RUEIL-MALMAISON / Permis d'aménager « Les GODARDES II »

MEMOIRE EN REPONSE A L'AUTORITE ENVIRONNEMENTALE, N°MRAe APJIF-2022-026 en date du 07/04/2022

(2) SCHEMA DE LOCALISATION DES ARCEAUX VELOS

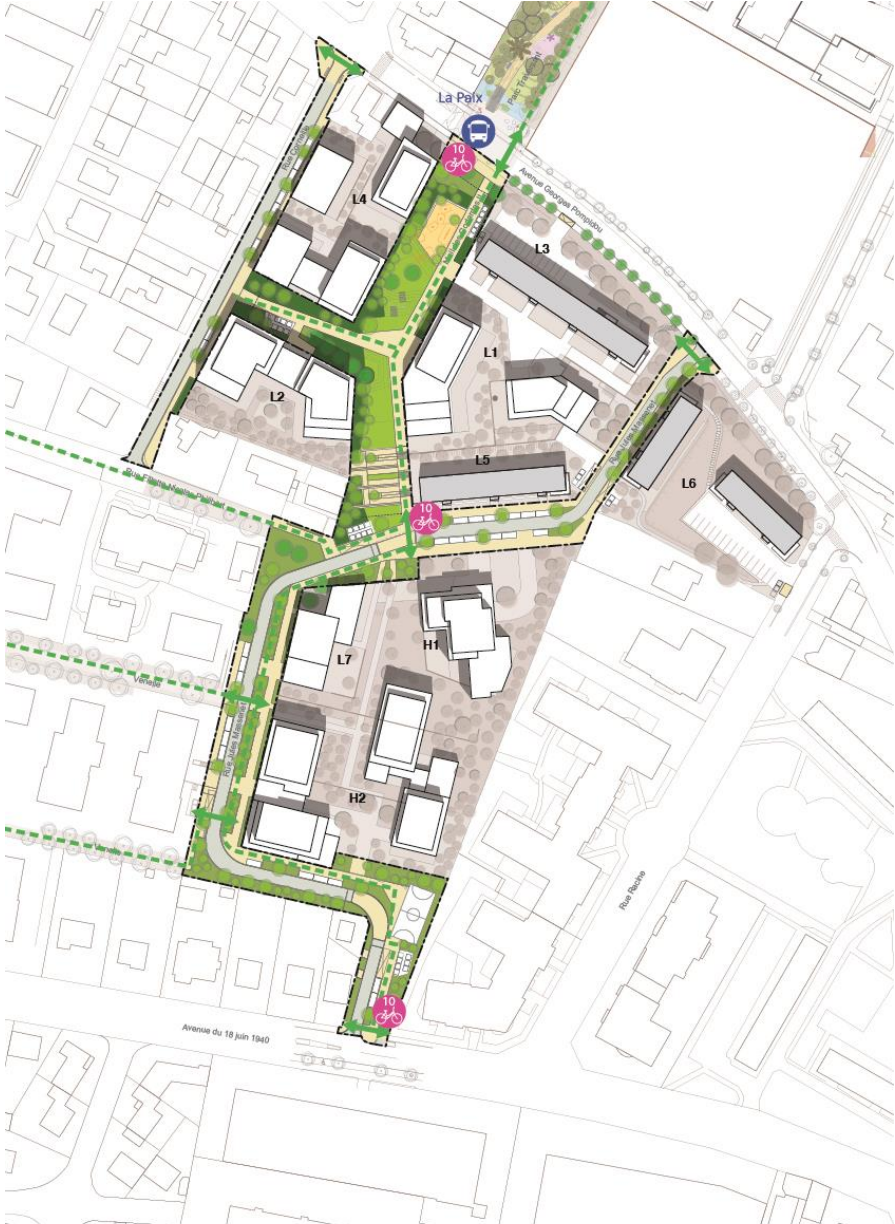
<p>De facto, le mail (dans le prolongement du Parc Jacques Chirac) va permettre une mise à distance des habitations et un amoindrissement des nuisances sonores. Même constat concernant l'implantation des bâtiments, leurs formes, les retraits etc.</p>
<p>2</p>	<p>La MRAe recommande de préciser le dimensionnement des stationnements vélos au regard de la répartition modale des déplacements des futurs habitants</p>	<p>30 arceaux vélos seront mis en place sur l'espace public (cf. plan ci-annexé) :</p> <ul style="list-style-type: none"> - 10 arceaux à l'entrée de la rue Massenet côté avenue G. Pompidou, à proximité de l'arrêt de bus ; - 10 arceaux à l'entrée de la rue Massenet côté avenue du 18 juin 1940, à côté du city stade ; - 10 arceaux au centre du site, au débouché du grand escalier terminant le mail piéton sur la rue Massenet, à côté du lot L5. <p>Pour ce qui concerne les locaux vélos dans les futurs bâtiments neufs, le cahier de prescriptions architecturales, urbaines, paysagères et environnementales du lotissement des Godardes 2 et les fiches de lot reprennent et complètent les prescriptions du PLU (zone UDb 6 en annexe) :</p> <p>« L'objectif est de créer les conditions pour permettre aux habitants d'avoir accès aux modes de déplacements alternatifs et réduire l'usage de la voiture dans les déplacements quotidiens de proximité.</p> <p>Les locaux vélos et poussettes devront être facilement accessibles depuis les espaces collectifs, à proximité des cheminements et/ou des halls d'entrée, de préférence en rez-de-chaussée. L'aire de stationnement des vélos devra être conforme aux exigences du règlement d'urbanisme</p> <p>Surfaces de stationnement vélos et poussettes :</p> <ul style="list-style-type: none"> • 0.75m² par logement jusqu'à 2 pièces principales et 1,5m² par logement dans les autres cas, avec une superficie minimale de 3m². • Le nombre de portes à franchir est limité à 2 (portail compris). • Ils ne peuvent être inférieurs à 10m². • Ils devront être sécurisés, équipés de systèmes d'attaches solides et protégés des intempéries. <p>Largeur des portes à franchir pour atteindre le local vélo : 1.1m minimum</p> <p>Le nombre d'emplacements de locaux vélos est réduit autant que possible.</p>

<p>Les locaux vélos, traités en transparence ou en claire-voie, doivent dans la mesure du possible bénéficier d'un éclairage naturel et participer à l'animation des espaces extérieurs. Les règles concernant la surface des locaux, des vélos et poussettes pourront être adaptées si des dispositions, permettant la même capacité d'accueil avec une surface différente sont prévues (par exemple : dispositifs d'accroche ou de rangement en superposition).</p> <p>Si le local vélos/poussettes ne peut être qu'en sous-sol :</p> <ul style="list-style-type: none"> • il est situé au N-1, • il est isolé du parking des véhicules à moteur, • l'accès à ce local par des vélos est aisé : une zone est dégagée devant la porte du local correspondant »
3	<p>La MRAe recommande de compléter l'étude d'impact en y incluant les conclusions de l'étude acoustique en annexe</p>	<p><u>Etude acoustique : analyse de l'état projeté (p.24)</u></p> <p>4.3.2 Analyse</p> <p>Les résultats entre les états projet à horizon 2029 et 2033 sont similaires. La même analyse peut être réalisée que pour l'état projet à horizon 2029. : l'intérieur du quartier est très préservé du bruit avec des niveaux sonores inférieurs à 45 dB(A) de jour et 35 dB(A) de nuit.</p> <p>Les bâtiments extérieurs, c'est-à-dire en front des routes passantes (RD39, Avenue Pompidou, avenue Thiers), sont davantage exposés au bruit par rapport au cœur de quartier, tout en restant en dessous des seuils réglementaires. Les niveaux sonores les plus importants sont observés en bordure de la RD39. Les niveaux sonores s'échelonnent de 63 dB de jour pour les lotissements hors projets les plus exposés en bordure de la RD39 (récepteur R18), à 50-51 dB pour les bâtiments nouvellement construits dans les îlots H1/H2 (récepteurs R11 et R12) les plus proches de la RD39. Ces niveaux s'abaissent à 55 dB la nuit pour le récepteur R18 et entre 40 et 44 dB pour les R11 et R12.</p> <p>Les bâtiments projet situés au Nord sont également soumis à des niveaux de bruit importants.</p> <p>Les récepteurs en façade de la rue Corneille (R01 à R03 pour les îlots L2 et L4) ont des niveaux sonores compris entre 56 et 61 dB de jour (les RDC sont les plus impactés). Ces niveaux montent jusqu'à 53,5 dB la nuit.</p> <p>Le bâtiment le plus proche de la route au Nord (identifié par le récepteur R04 dans l'îlot L4) subit des niveaux de bruit importants tout en étant sous le seuil de définition d'une ambiance sonore modérée. Les autres bâtiments en fond de l'avenue George Pompidou (R05 à R07 pour les îlots L3 et L4) sont davantage en recul par rapport à la rue et sont donc mieux préservés du bruit.</p> <p>Aucun bâtiment n'est exposé à des niveaux sonores supérieurs à 65 dB de jour et 60 dB de nuit (correspondant aux seuils d'ambiance sonore modérée).</p>

(4) PLAN DE TERRASSEMENT PHASE AVP – Source : BET EGIS Villes & Transports Décembre 2021

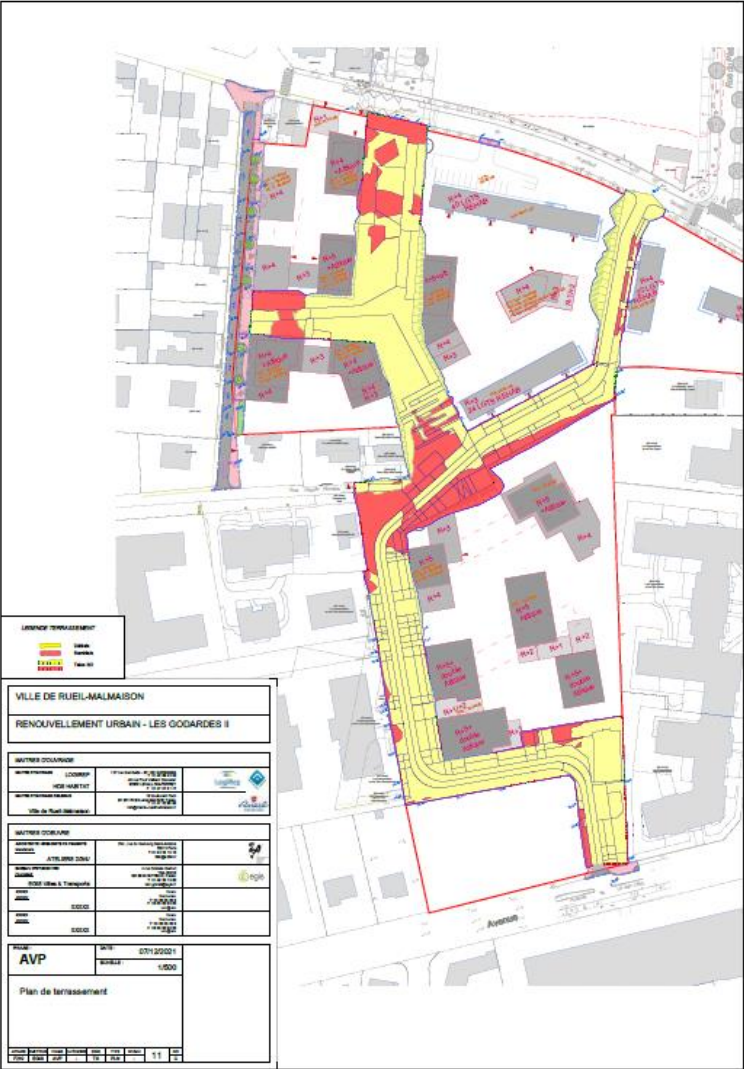
La MRAe recommande de quantifier les remblais et déblais produits par le projet, ainsi que les surfaces impactées

Le plan des terrassements ([en annexe](#)) représente les terrassements à réaliser au niveau des espaces publics.

En jaune, sont représentées les zones terrassées en déblais et en rouges celles concernées par des remblais.

Le plan comprend également les talus de raccordement à l'existant. Ces talus sont de type 3/2. Ce plan représente les surfaces impactées par les terrassements.

Le projet comprend des terrassements de mise à la côte et des terrassements complémentaires pour la création des structures.

Voici les cubatures du projet :

N°	Surf. horizontale	Total Vol. déblais	Total Vol. remblais
TOTALISATION	9431	5590	817

Le projet comprend des terrassements en déblais sur une épaisseur moyenne de 50cm. Ces déblais comprennent les épaisseurs de structure (voirie 55cm, trottoir 30cm et Espaces verts 30cm)

(5) PLANS DE PHASAGES ACTUALISES DE LA ZAC DE L'ARSENAL (janvier 2022) – Source : Société Publique Locale RUEIL AMENAGEMENT

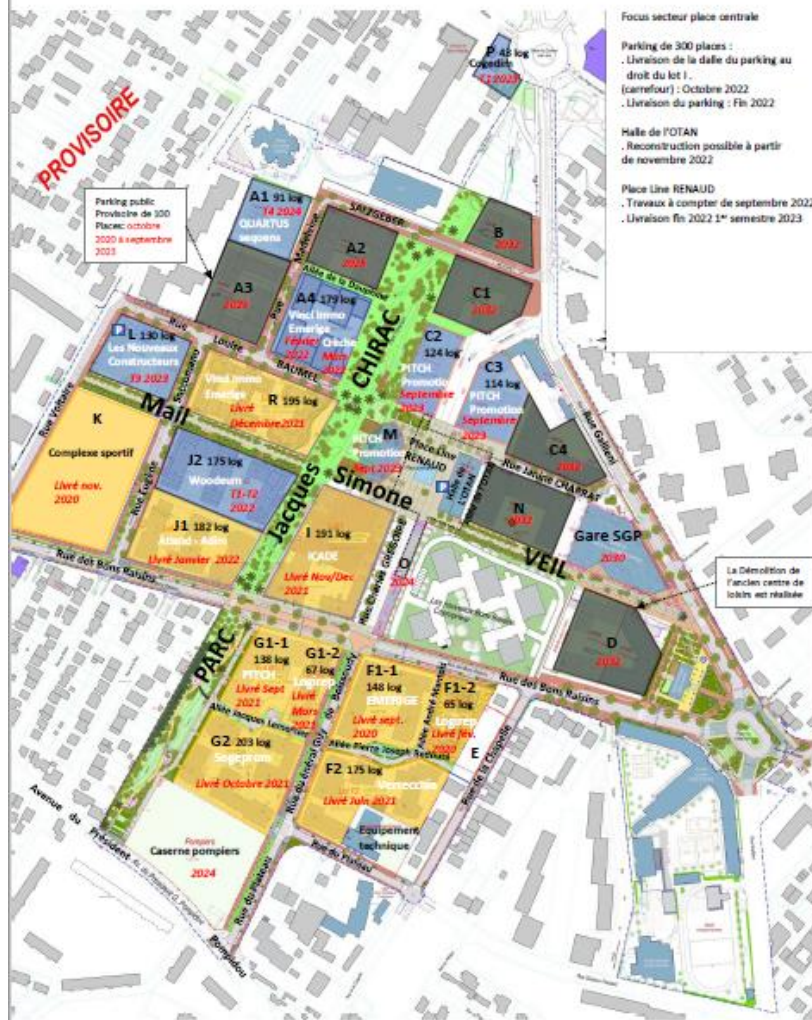
<p>5</p>	<p>La MRAe recommande de nouveau de détailler les effets cumulés du projet des Godardes II avec ceux de la ZAC de l’Arsenal sur les enjeux liés aux chantiers et nuisances liées, ainsi qu’au paysage, et d’en présenter les mesures associées</p>	<p>Tout d’abord, il convient de préciser que l’analyse des effets cumulés avec d’autres projets connus dans l’étude d’impact a été menée conformément à la réglementation (article R.122-5 du Code de l’environnement), prenant ainsi en considération 11 projets.</p> <p>Dans son premier avis, l’Autorité environnementale recommandait de détailler les effets du projet des Godardes 2 avec l’opération voisine de la ZAC de l’Arsenal, faisant partie de ces 11 projets, et ce sur les enjeux suivants : chantiers, nuisances et paysage.</p> <p>Dans ce cadre, le Maître d’ouvrage a effectivement remis suite à ce premier avis une étude <u>acoustique</u> prenant en considération les augmentations de trafic liées aux projets connus, et notamment la ZAC de l’Arsenal.</p> <p>Concernant les effets cumulés du <u>chantier</u> des Godardes 2 avec ceux de la ZAC de l’Arsenal, le phasage de la ZAC de l’Arsenal (<u>ci-joint en annexe</u>) montre que la quasi-totalité des lots situés au Sud de la ZAC, à l’interface avec le projet des Godardes 2, sont actuellement livrés, à l’exception de la caserne de pompiers, située avenue Georges Pompidou, dont le chantier est prévu pour 2024. Ce phasage des travaux de la ZAC de l’Arsenal limite ainsi le niveau des impacts cumulés (trafics de camions, nuisances sonores et émissions de polluants atmosphériques et de poussières liées, ...) avec le projet des Godardes 2.</p> <p>De plus, l’aménageur et les constructeurs du projet des Godardes 2 prendront en compte la charte chantier à faible nuisance mise en place par la Ville de Reuil-Malmaison.</p> <p>Il sera également mis en place, en lien avec la Ville, un comité de suivi de chantier qui sera présidé par M Frédéric SGARD, Conseiller Municipal Délégué au Suivi de Chantier.</p> <p>Les participants seront :</p> <ul style="list-style-type: none"> ➤ Les riverains ➤ Les Représentants des Services Municipaux ➤ Le représentant de tout organisme concerné par le projet ➤ Le Maître d’ouvrage et le Maître d’œuvre ➤ Les entreprises en activité sur le chantier ➤ <p>L’objectif sera de mettre en place des circulations de chantier, des affichages en amont, de limiter les travaux bruyants etc.</p>
